TRANS/WP.29/2004/39  
31 March 2004

**ПРЕДЛОЖЕНИЕ ПО ПРОЕКТУ ПОПРАВОК СЕРИИ 10  
К ПРАВИЛАМ № 13**

(Торможение)

Передано Рабочей группой по вопросам торможения и ходовой части (GRRF)

Образец А

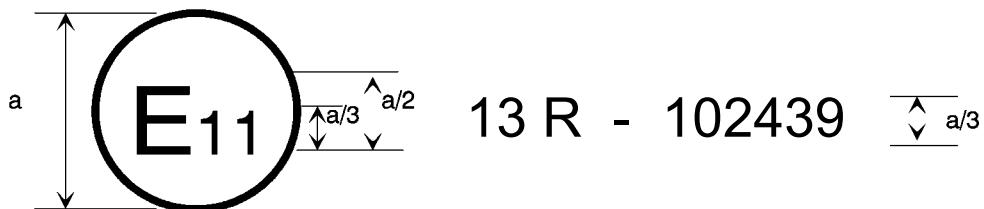
Приложение 3 изменить следующим образом:

Приведенный выше знак официального утверждения, проставленный на транспортном средстве, указывает, что этот тип транспортного средства официально утвержден в Соединенном Королевстве (Е 11) в отношении тормозного устройства на основании Правил № 13 под номером официального утверждения 102439. Данный номер официального утверждения указывает, что официальное утверждение было представлено в соответствии с предписаниями Правил № 13 с включенными в них поправками серии 10. Что касается транспортных средств категорий M<sub>2</sub> и M<sub>3</sub>, то этот знак означает, что данный тип транспортного средства прошел испытания типа II.

Образец В

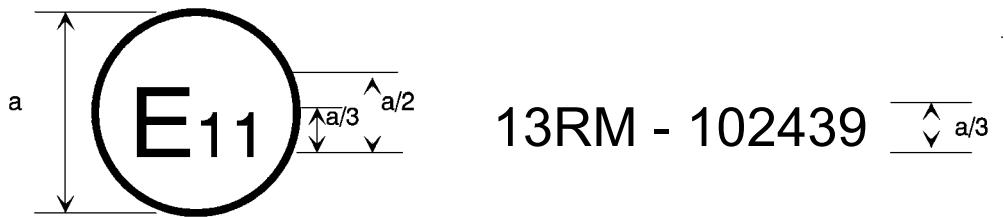
Приведенный выше знак официального утверждения, проставленный на транспортном средстве, указывает, что этот тип транспортного средства официально утвержден в Соединенном Королевстве (Е 11) в отношении тормозного устройства на основании Правил № 13. Что касается транспортных средств категорий M<sub>2</sub> и M<sub>3</sub>, то этот знак означает, что данный тип транспортного средства прошел испытания типа IIА.

Образец С

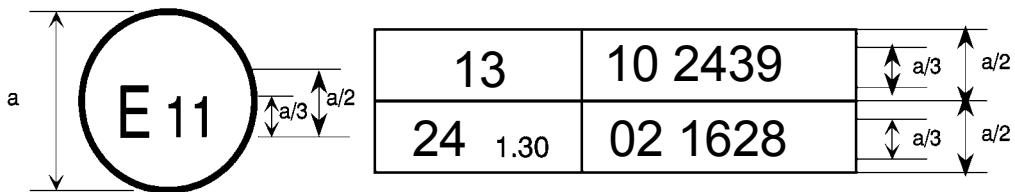
Приведенный выше знак официального утверждения, проставленный на транспортном средстве, указывает, что этот тип транспортного средства был официально утвержден в Соединенном Королевстве (Е 11) на основании Правил № 13 и 24<sup>1/</sup>. (В последних Правилах исправленное значение коэффициента поглощения составляет 1,30 м<sup>-1</sup>.)

" ДИАГРАММА 2

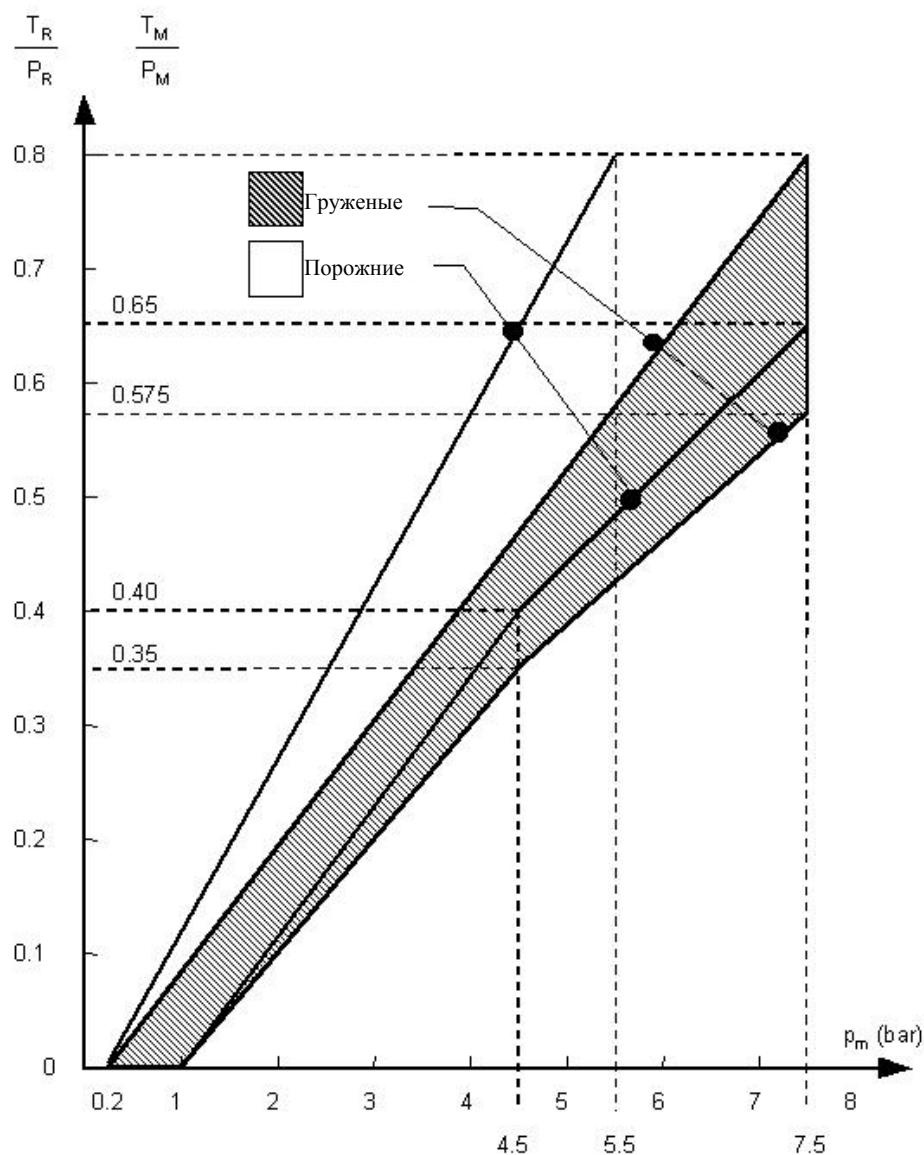
Диаграммы 2, 3 и 4А изменить следующим образом:

Примечание: Соотношения, обусловленные данной диаграммой, должны быть пропорциональны промежуточным условиям нагрузки в диапазоне, соответствующем порожнему и груженому состоянию, и достигаться с помощью автоматических средств.

ДИАГРАММА 3

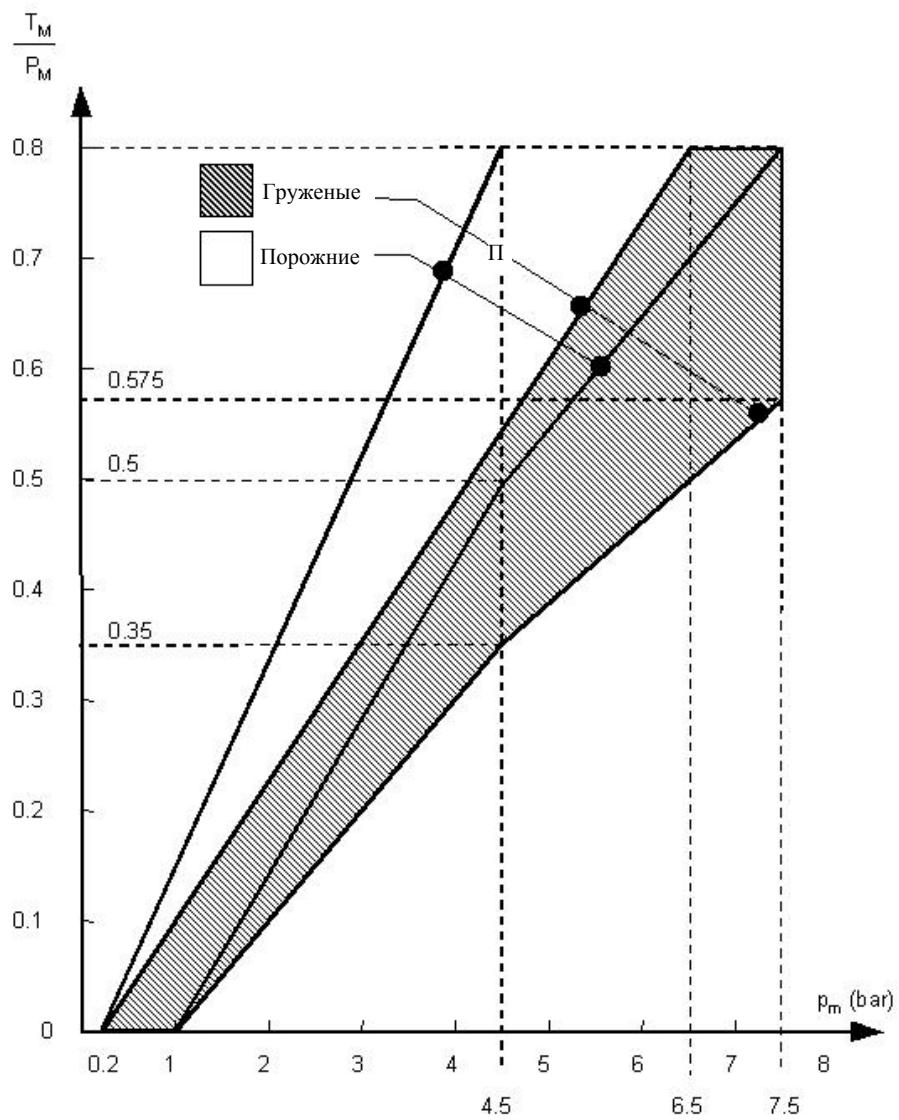
Примечание: Соотношения, обусловленные данной диаграммой, должны быть пропорциональны промежуточным условиям нагрузки в диапазоне, соответствующем порожнему и груженому состоянию, и достигаться с помощью автоматических средств.

ДИАГРАММА 4А  
ПОЛУПРИЦЕПЫ  
(см. пункт 4 настоящего приложения)

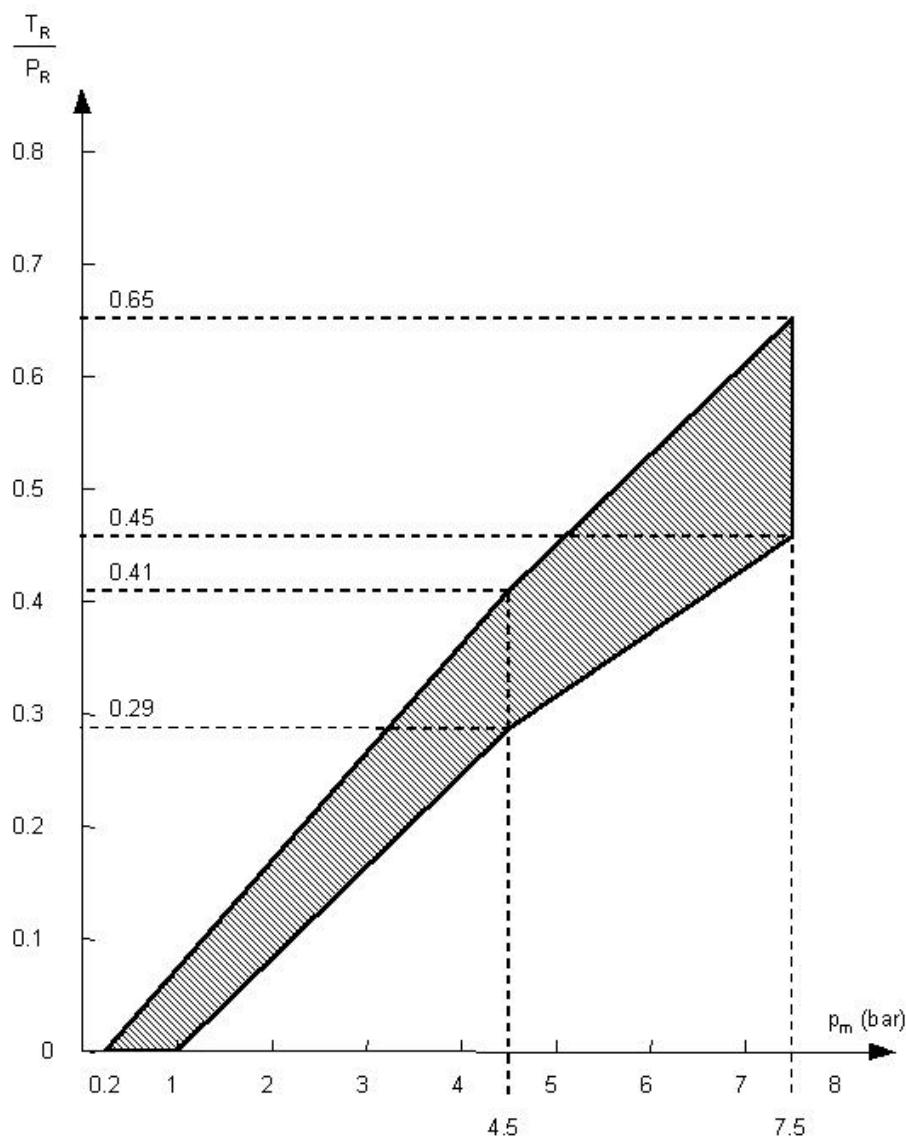
Примечание: Соотношение между коэффициентом торможения  $T_R/P_R$  и давлением в управляющей магистрали для условий, соответствующих груженому и порожнему состоянию, определяется следующим образом:

Коэффициенты  $K_c$  (в груженом состоянии) и  $K_v$  (в порожнем состоянии) определяются по диаграмме 4В. Для определения зон, соответствующих груженому и порожнему состоянию, значения ординат, соответствующих верхнему и нижнему пределу заштрихованной зоны на диаграмме 4А, умножаются, соответственно, на коэффициенты  $K_c$  и  $K_v$ .
